Regulering av Svorksjøene - bekymringsmelding/avbøtende tiltak

Vi er hytteeiere ved Fremre Svorksjøen som er en del av reguleringen for Sjøa kraftverk. I forbindelse med utbyggingen ble avrenning fra dette vatnet snudd ved oppdemming i østenden og slik at avrenningen ble ført til Ytre Svorksjøen.

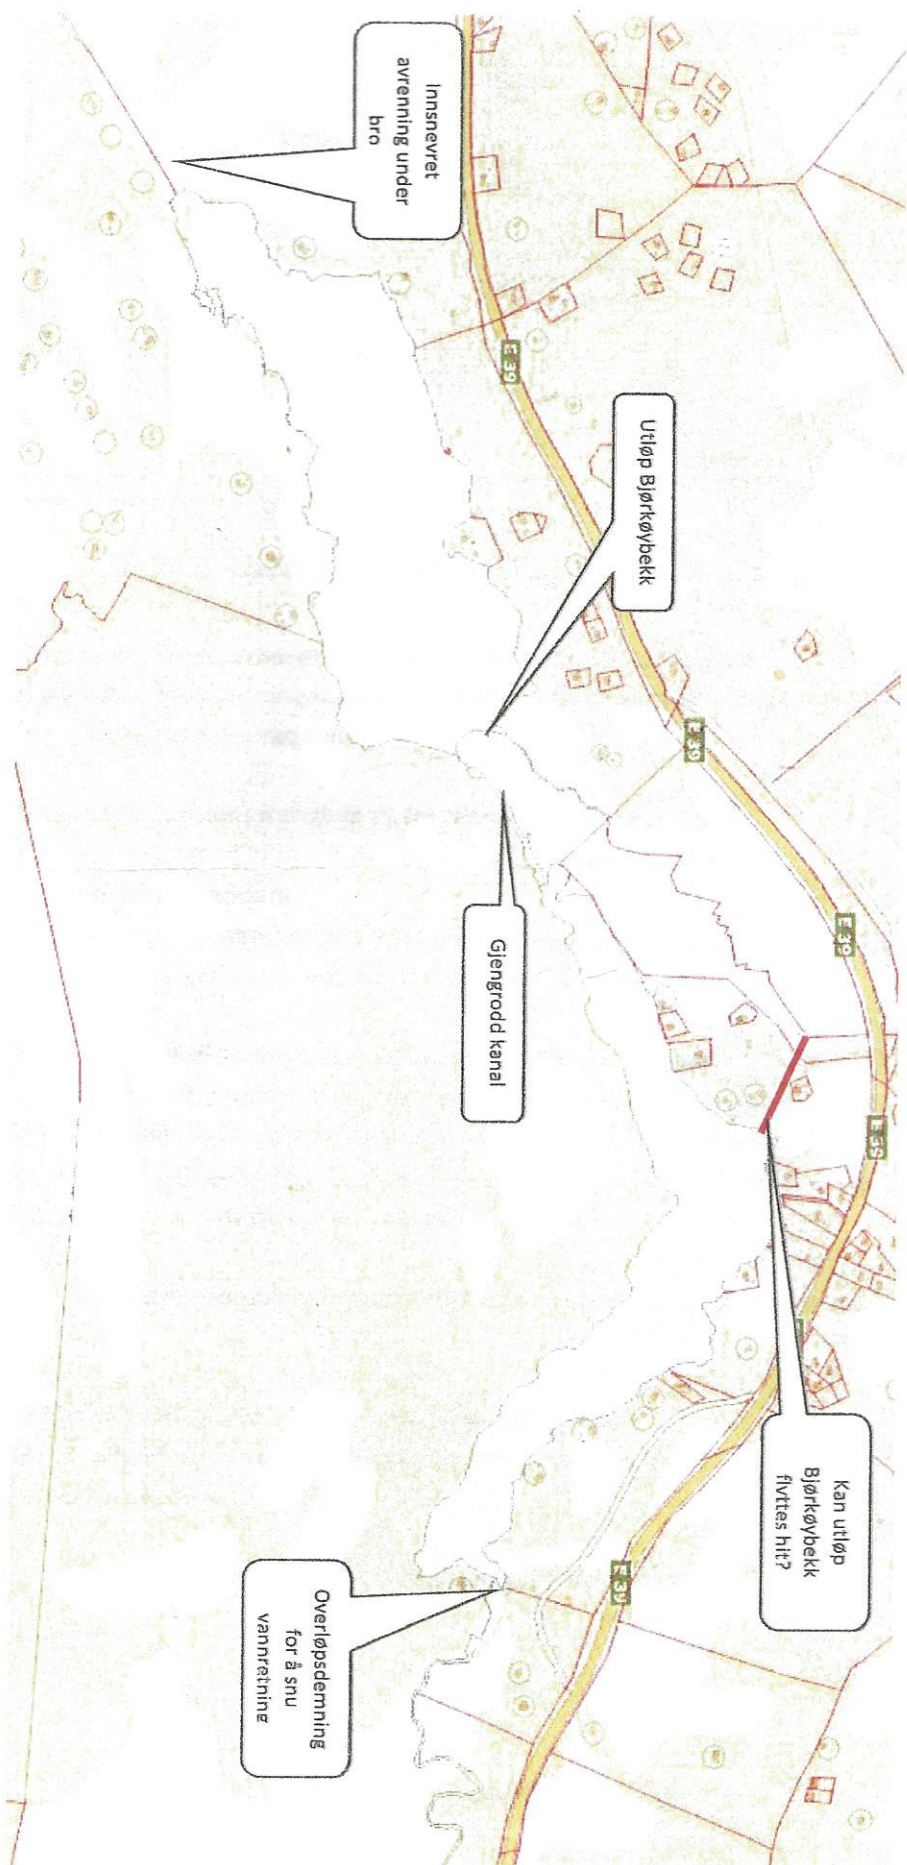
- Stadig økende gjengroing/bunnslam
- Tiltagende tendens til at vannstanden øker hurtigere ved nedbør og tilsvarende langsommere redusjon, med andre ord; stadig dårligere avrenning.

Vedr. første punkt antar vi dette skyldes det faktum at vannveien er snudd, slik at gjennomstrømming av vann er kraftig redusert. Når det gjelder det andre punktet har vi merket oss at tverrsnittet på rørene under brua ved Ytre Svorksjøen er betydelig redusert ved at det her er montert foringer på innsiden. (Vi etterspør om dette tiltaket er godkjent i NVE). Vi mener også at kanalen mellom de to vannene er i ferd med å gro igjen.

- Øke tverrsnittet på avrenningsløpet mellom sjøene/renske kanalen
- Flytte utløpet for Bjørkøybekk fra Ytre- til Fremre Svorksjø., for derved å øke gjennomstrømmingen av vann.

Innsnevret
avrenning under
bro

Utløp Bjørkøybekk

Gjengrodd kanal

Kan utløp
Bjørkøybekk
flyttes hit?

Overløpsdemning
for å snu
vannretning
